REFONTE DU PLAN DE CIRCULATION DU QUARTIER LOUVRE OPERA

Restitution du questionnaire effectué en novembre 2022 sur les propositions
de la Mairie de Paris Centre

Réunion du conseil de quartier le 12 décembre 2022

Point 6 : rue Louis Le Grand

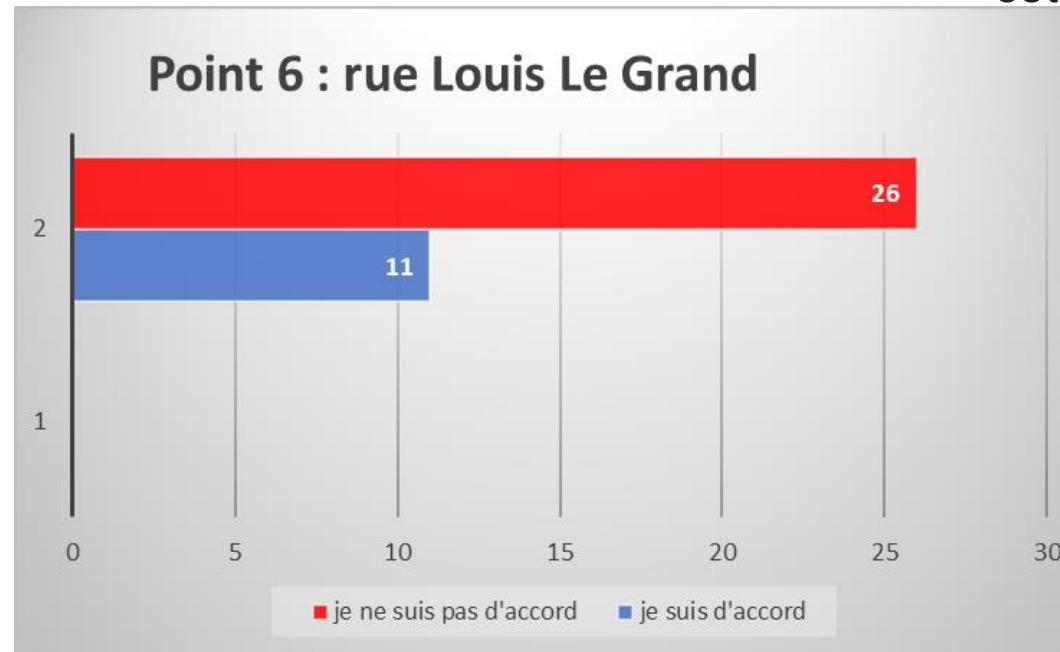
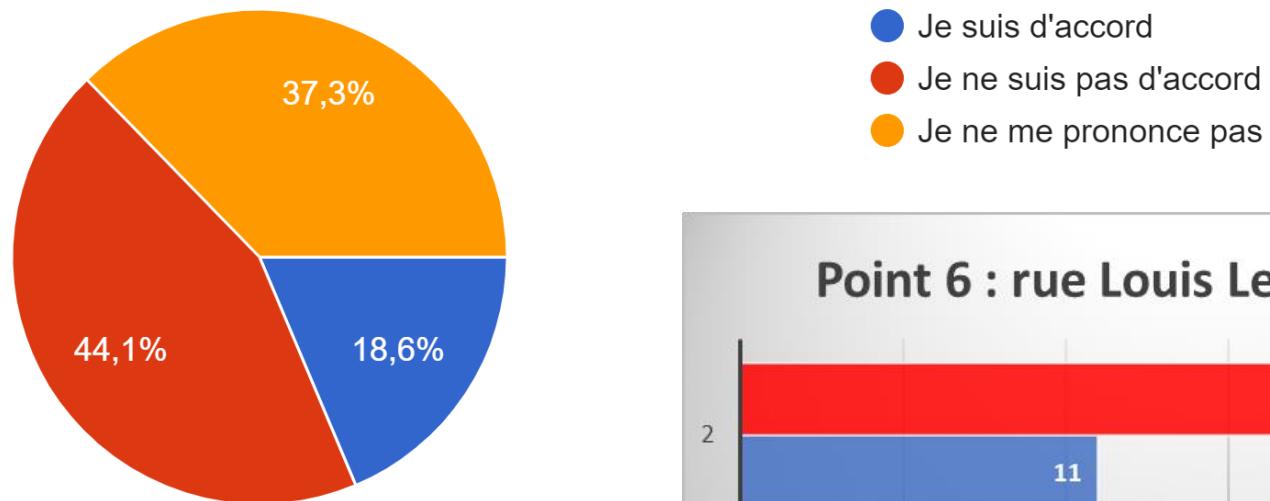
! Craintes
d'aggravation de

l'engorgement actuel de
la place de l'Opéra alors
que la rue Louis Le Grand
est en fait peu empruntée.

Point7 : rue Saint Augustin

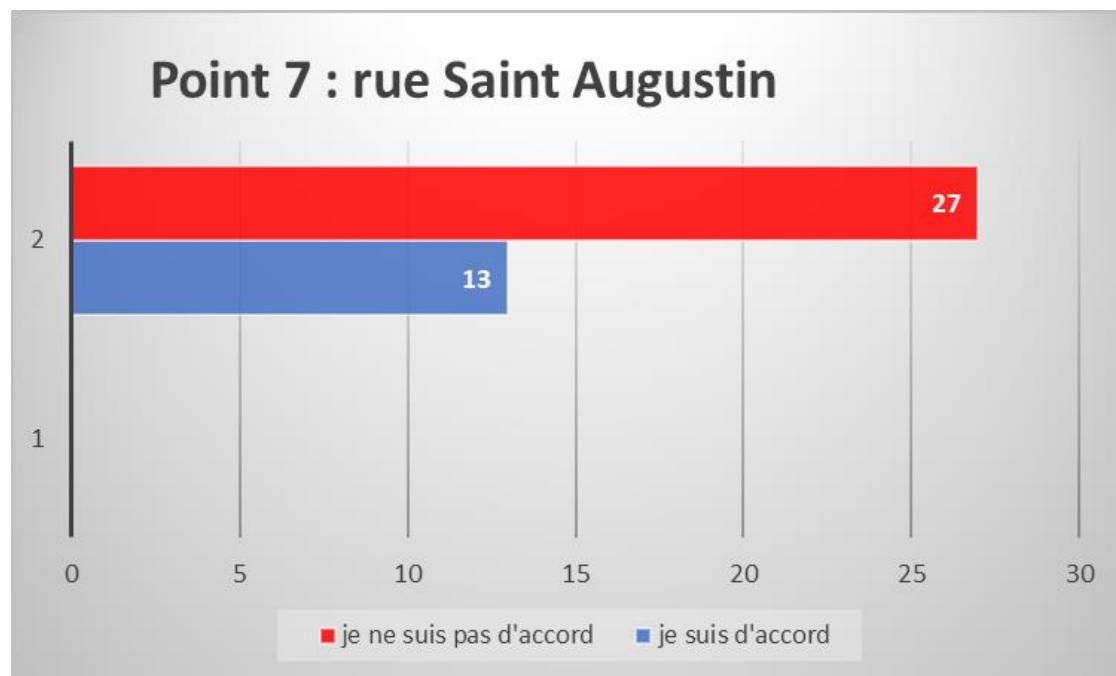
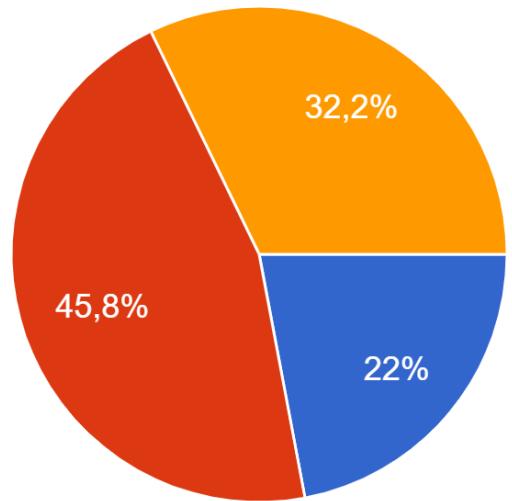
! Craintes des report sur la rue du Quatre-Septembre déjà très encombrée si on supprime l'itinéraire malin.

! Inquiétudes des conséquences rues Monsigny et de Choiseul de la mise en tête bêche notamment pour les nombreux camions venant livrer sur la zone.

Point 8 : rue de Richelieu (1/2)

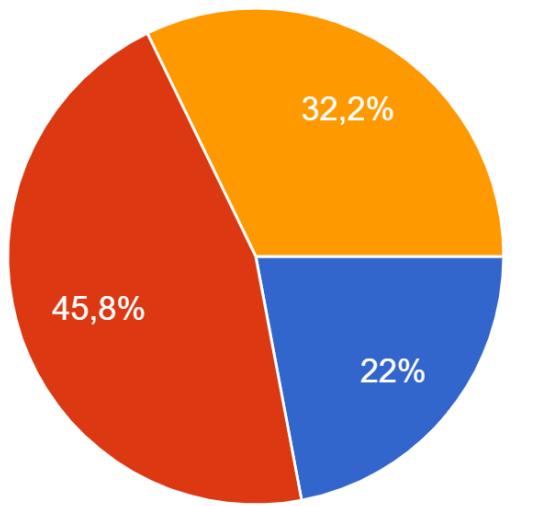
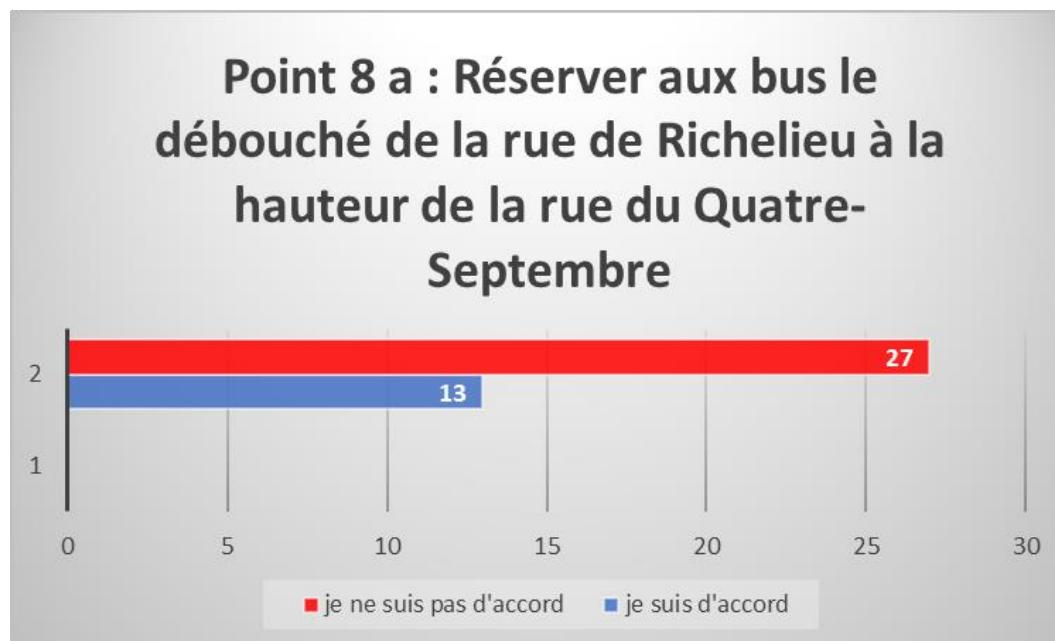
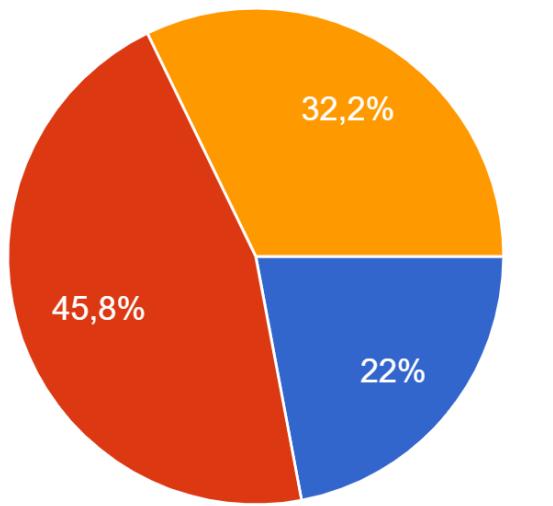
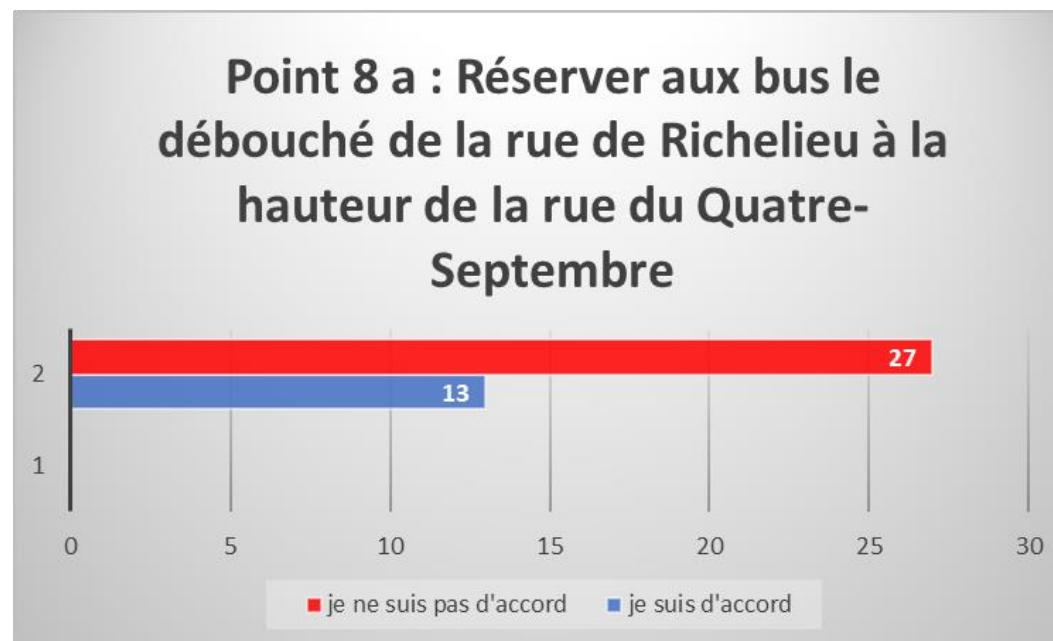
La proposition 8b (inversion place de la Bourse) recueille un avis favorable (26 je suis d'accord/14 je ne suis pas d'accord/19 je ne me prononce pas) et celle 8 c un avis neutre (15 je suis d'accord/15 je ne suis pas d'accord/29 je ne me prononce pas).

Mais ces avis sont à nuancer puisque les propositions correspondantes étaient présentées dans le questionnaire comme étant les conséquences imposées par la mise en œuvre d'une proposition (8a) qui a fait l'objet d'un avis défavorable.

! Complexité liée au « saucissonnage » de l'axe principalement pour les habitants de la rue de Richelieu et des rues adjacentes.

Point 3 : rue Daunou

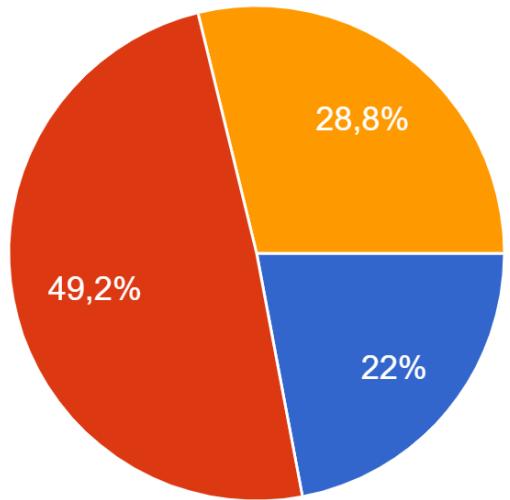
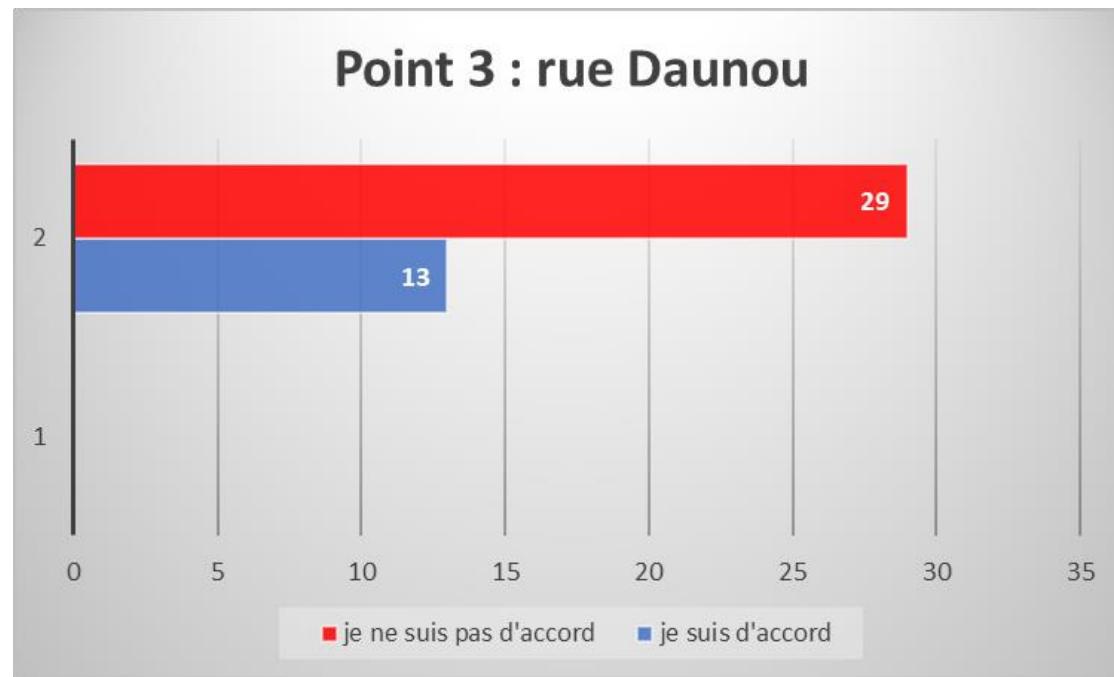
Craintes de
répercussions sur la place
de l'Opéra déjà engorgée

Point 4 : rue de la Paix

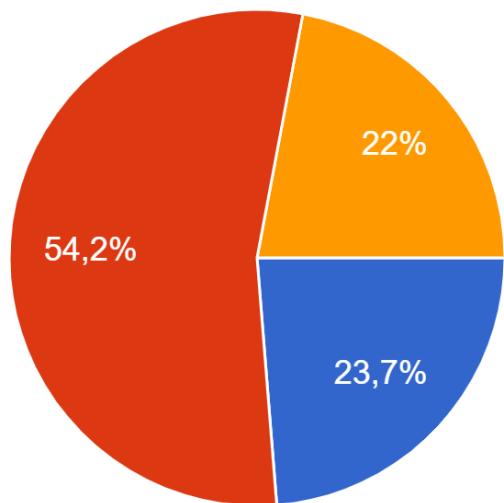
! Pas d'intérêt pour
une rue large et fluide.
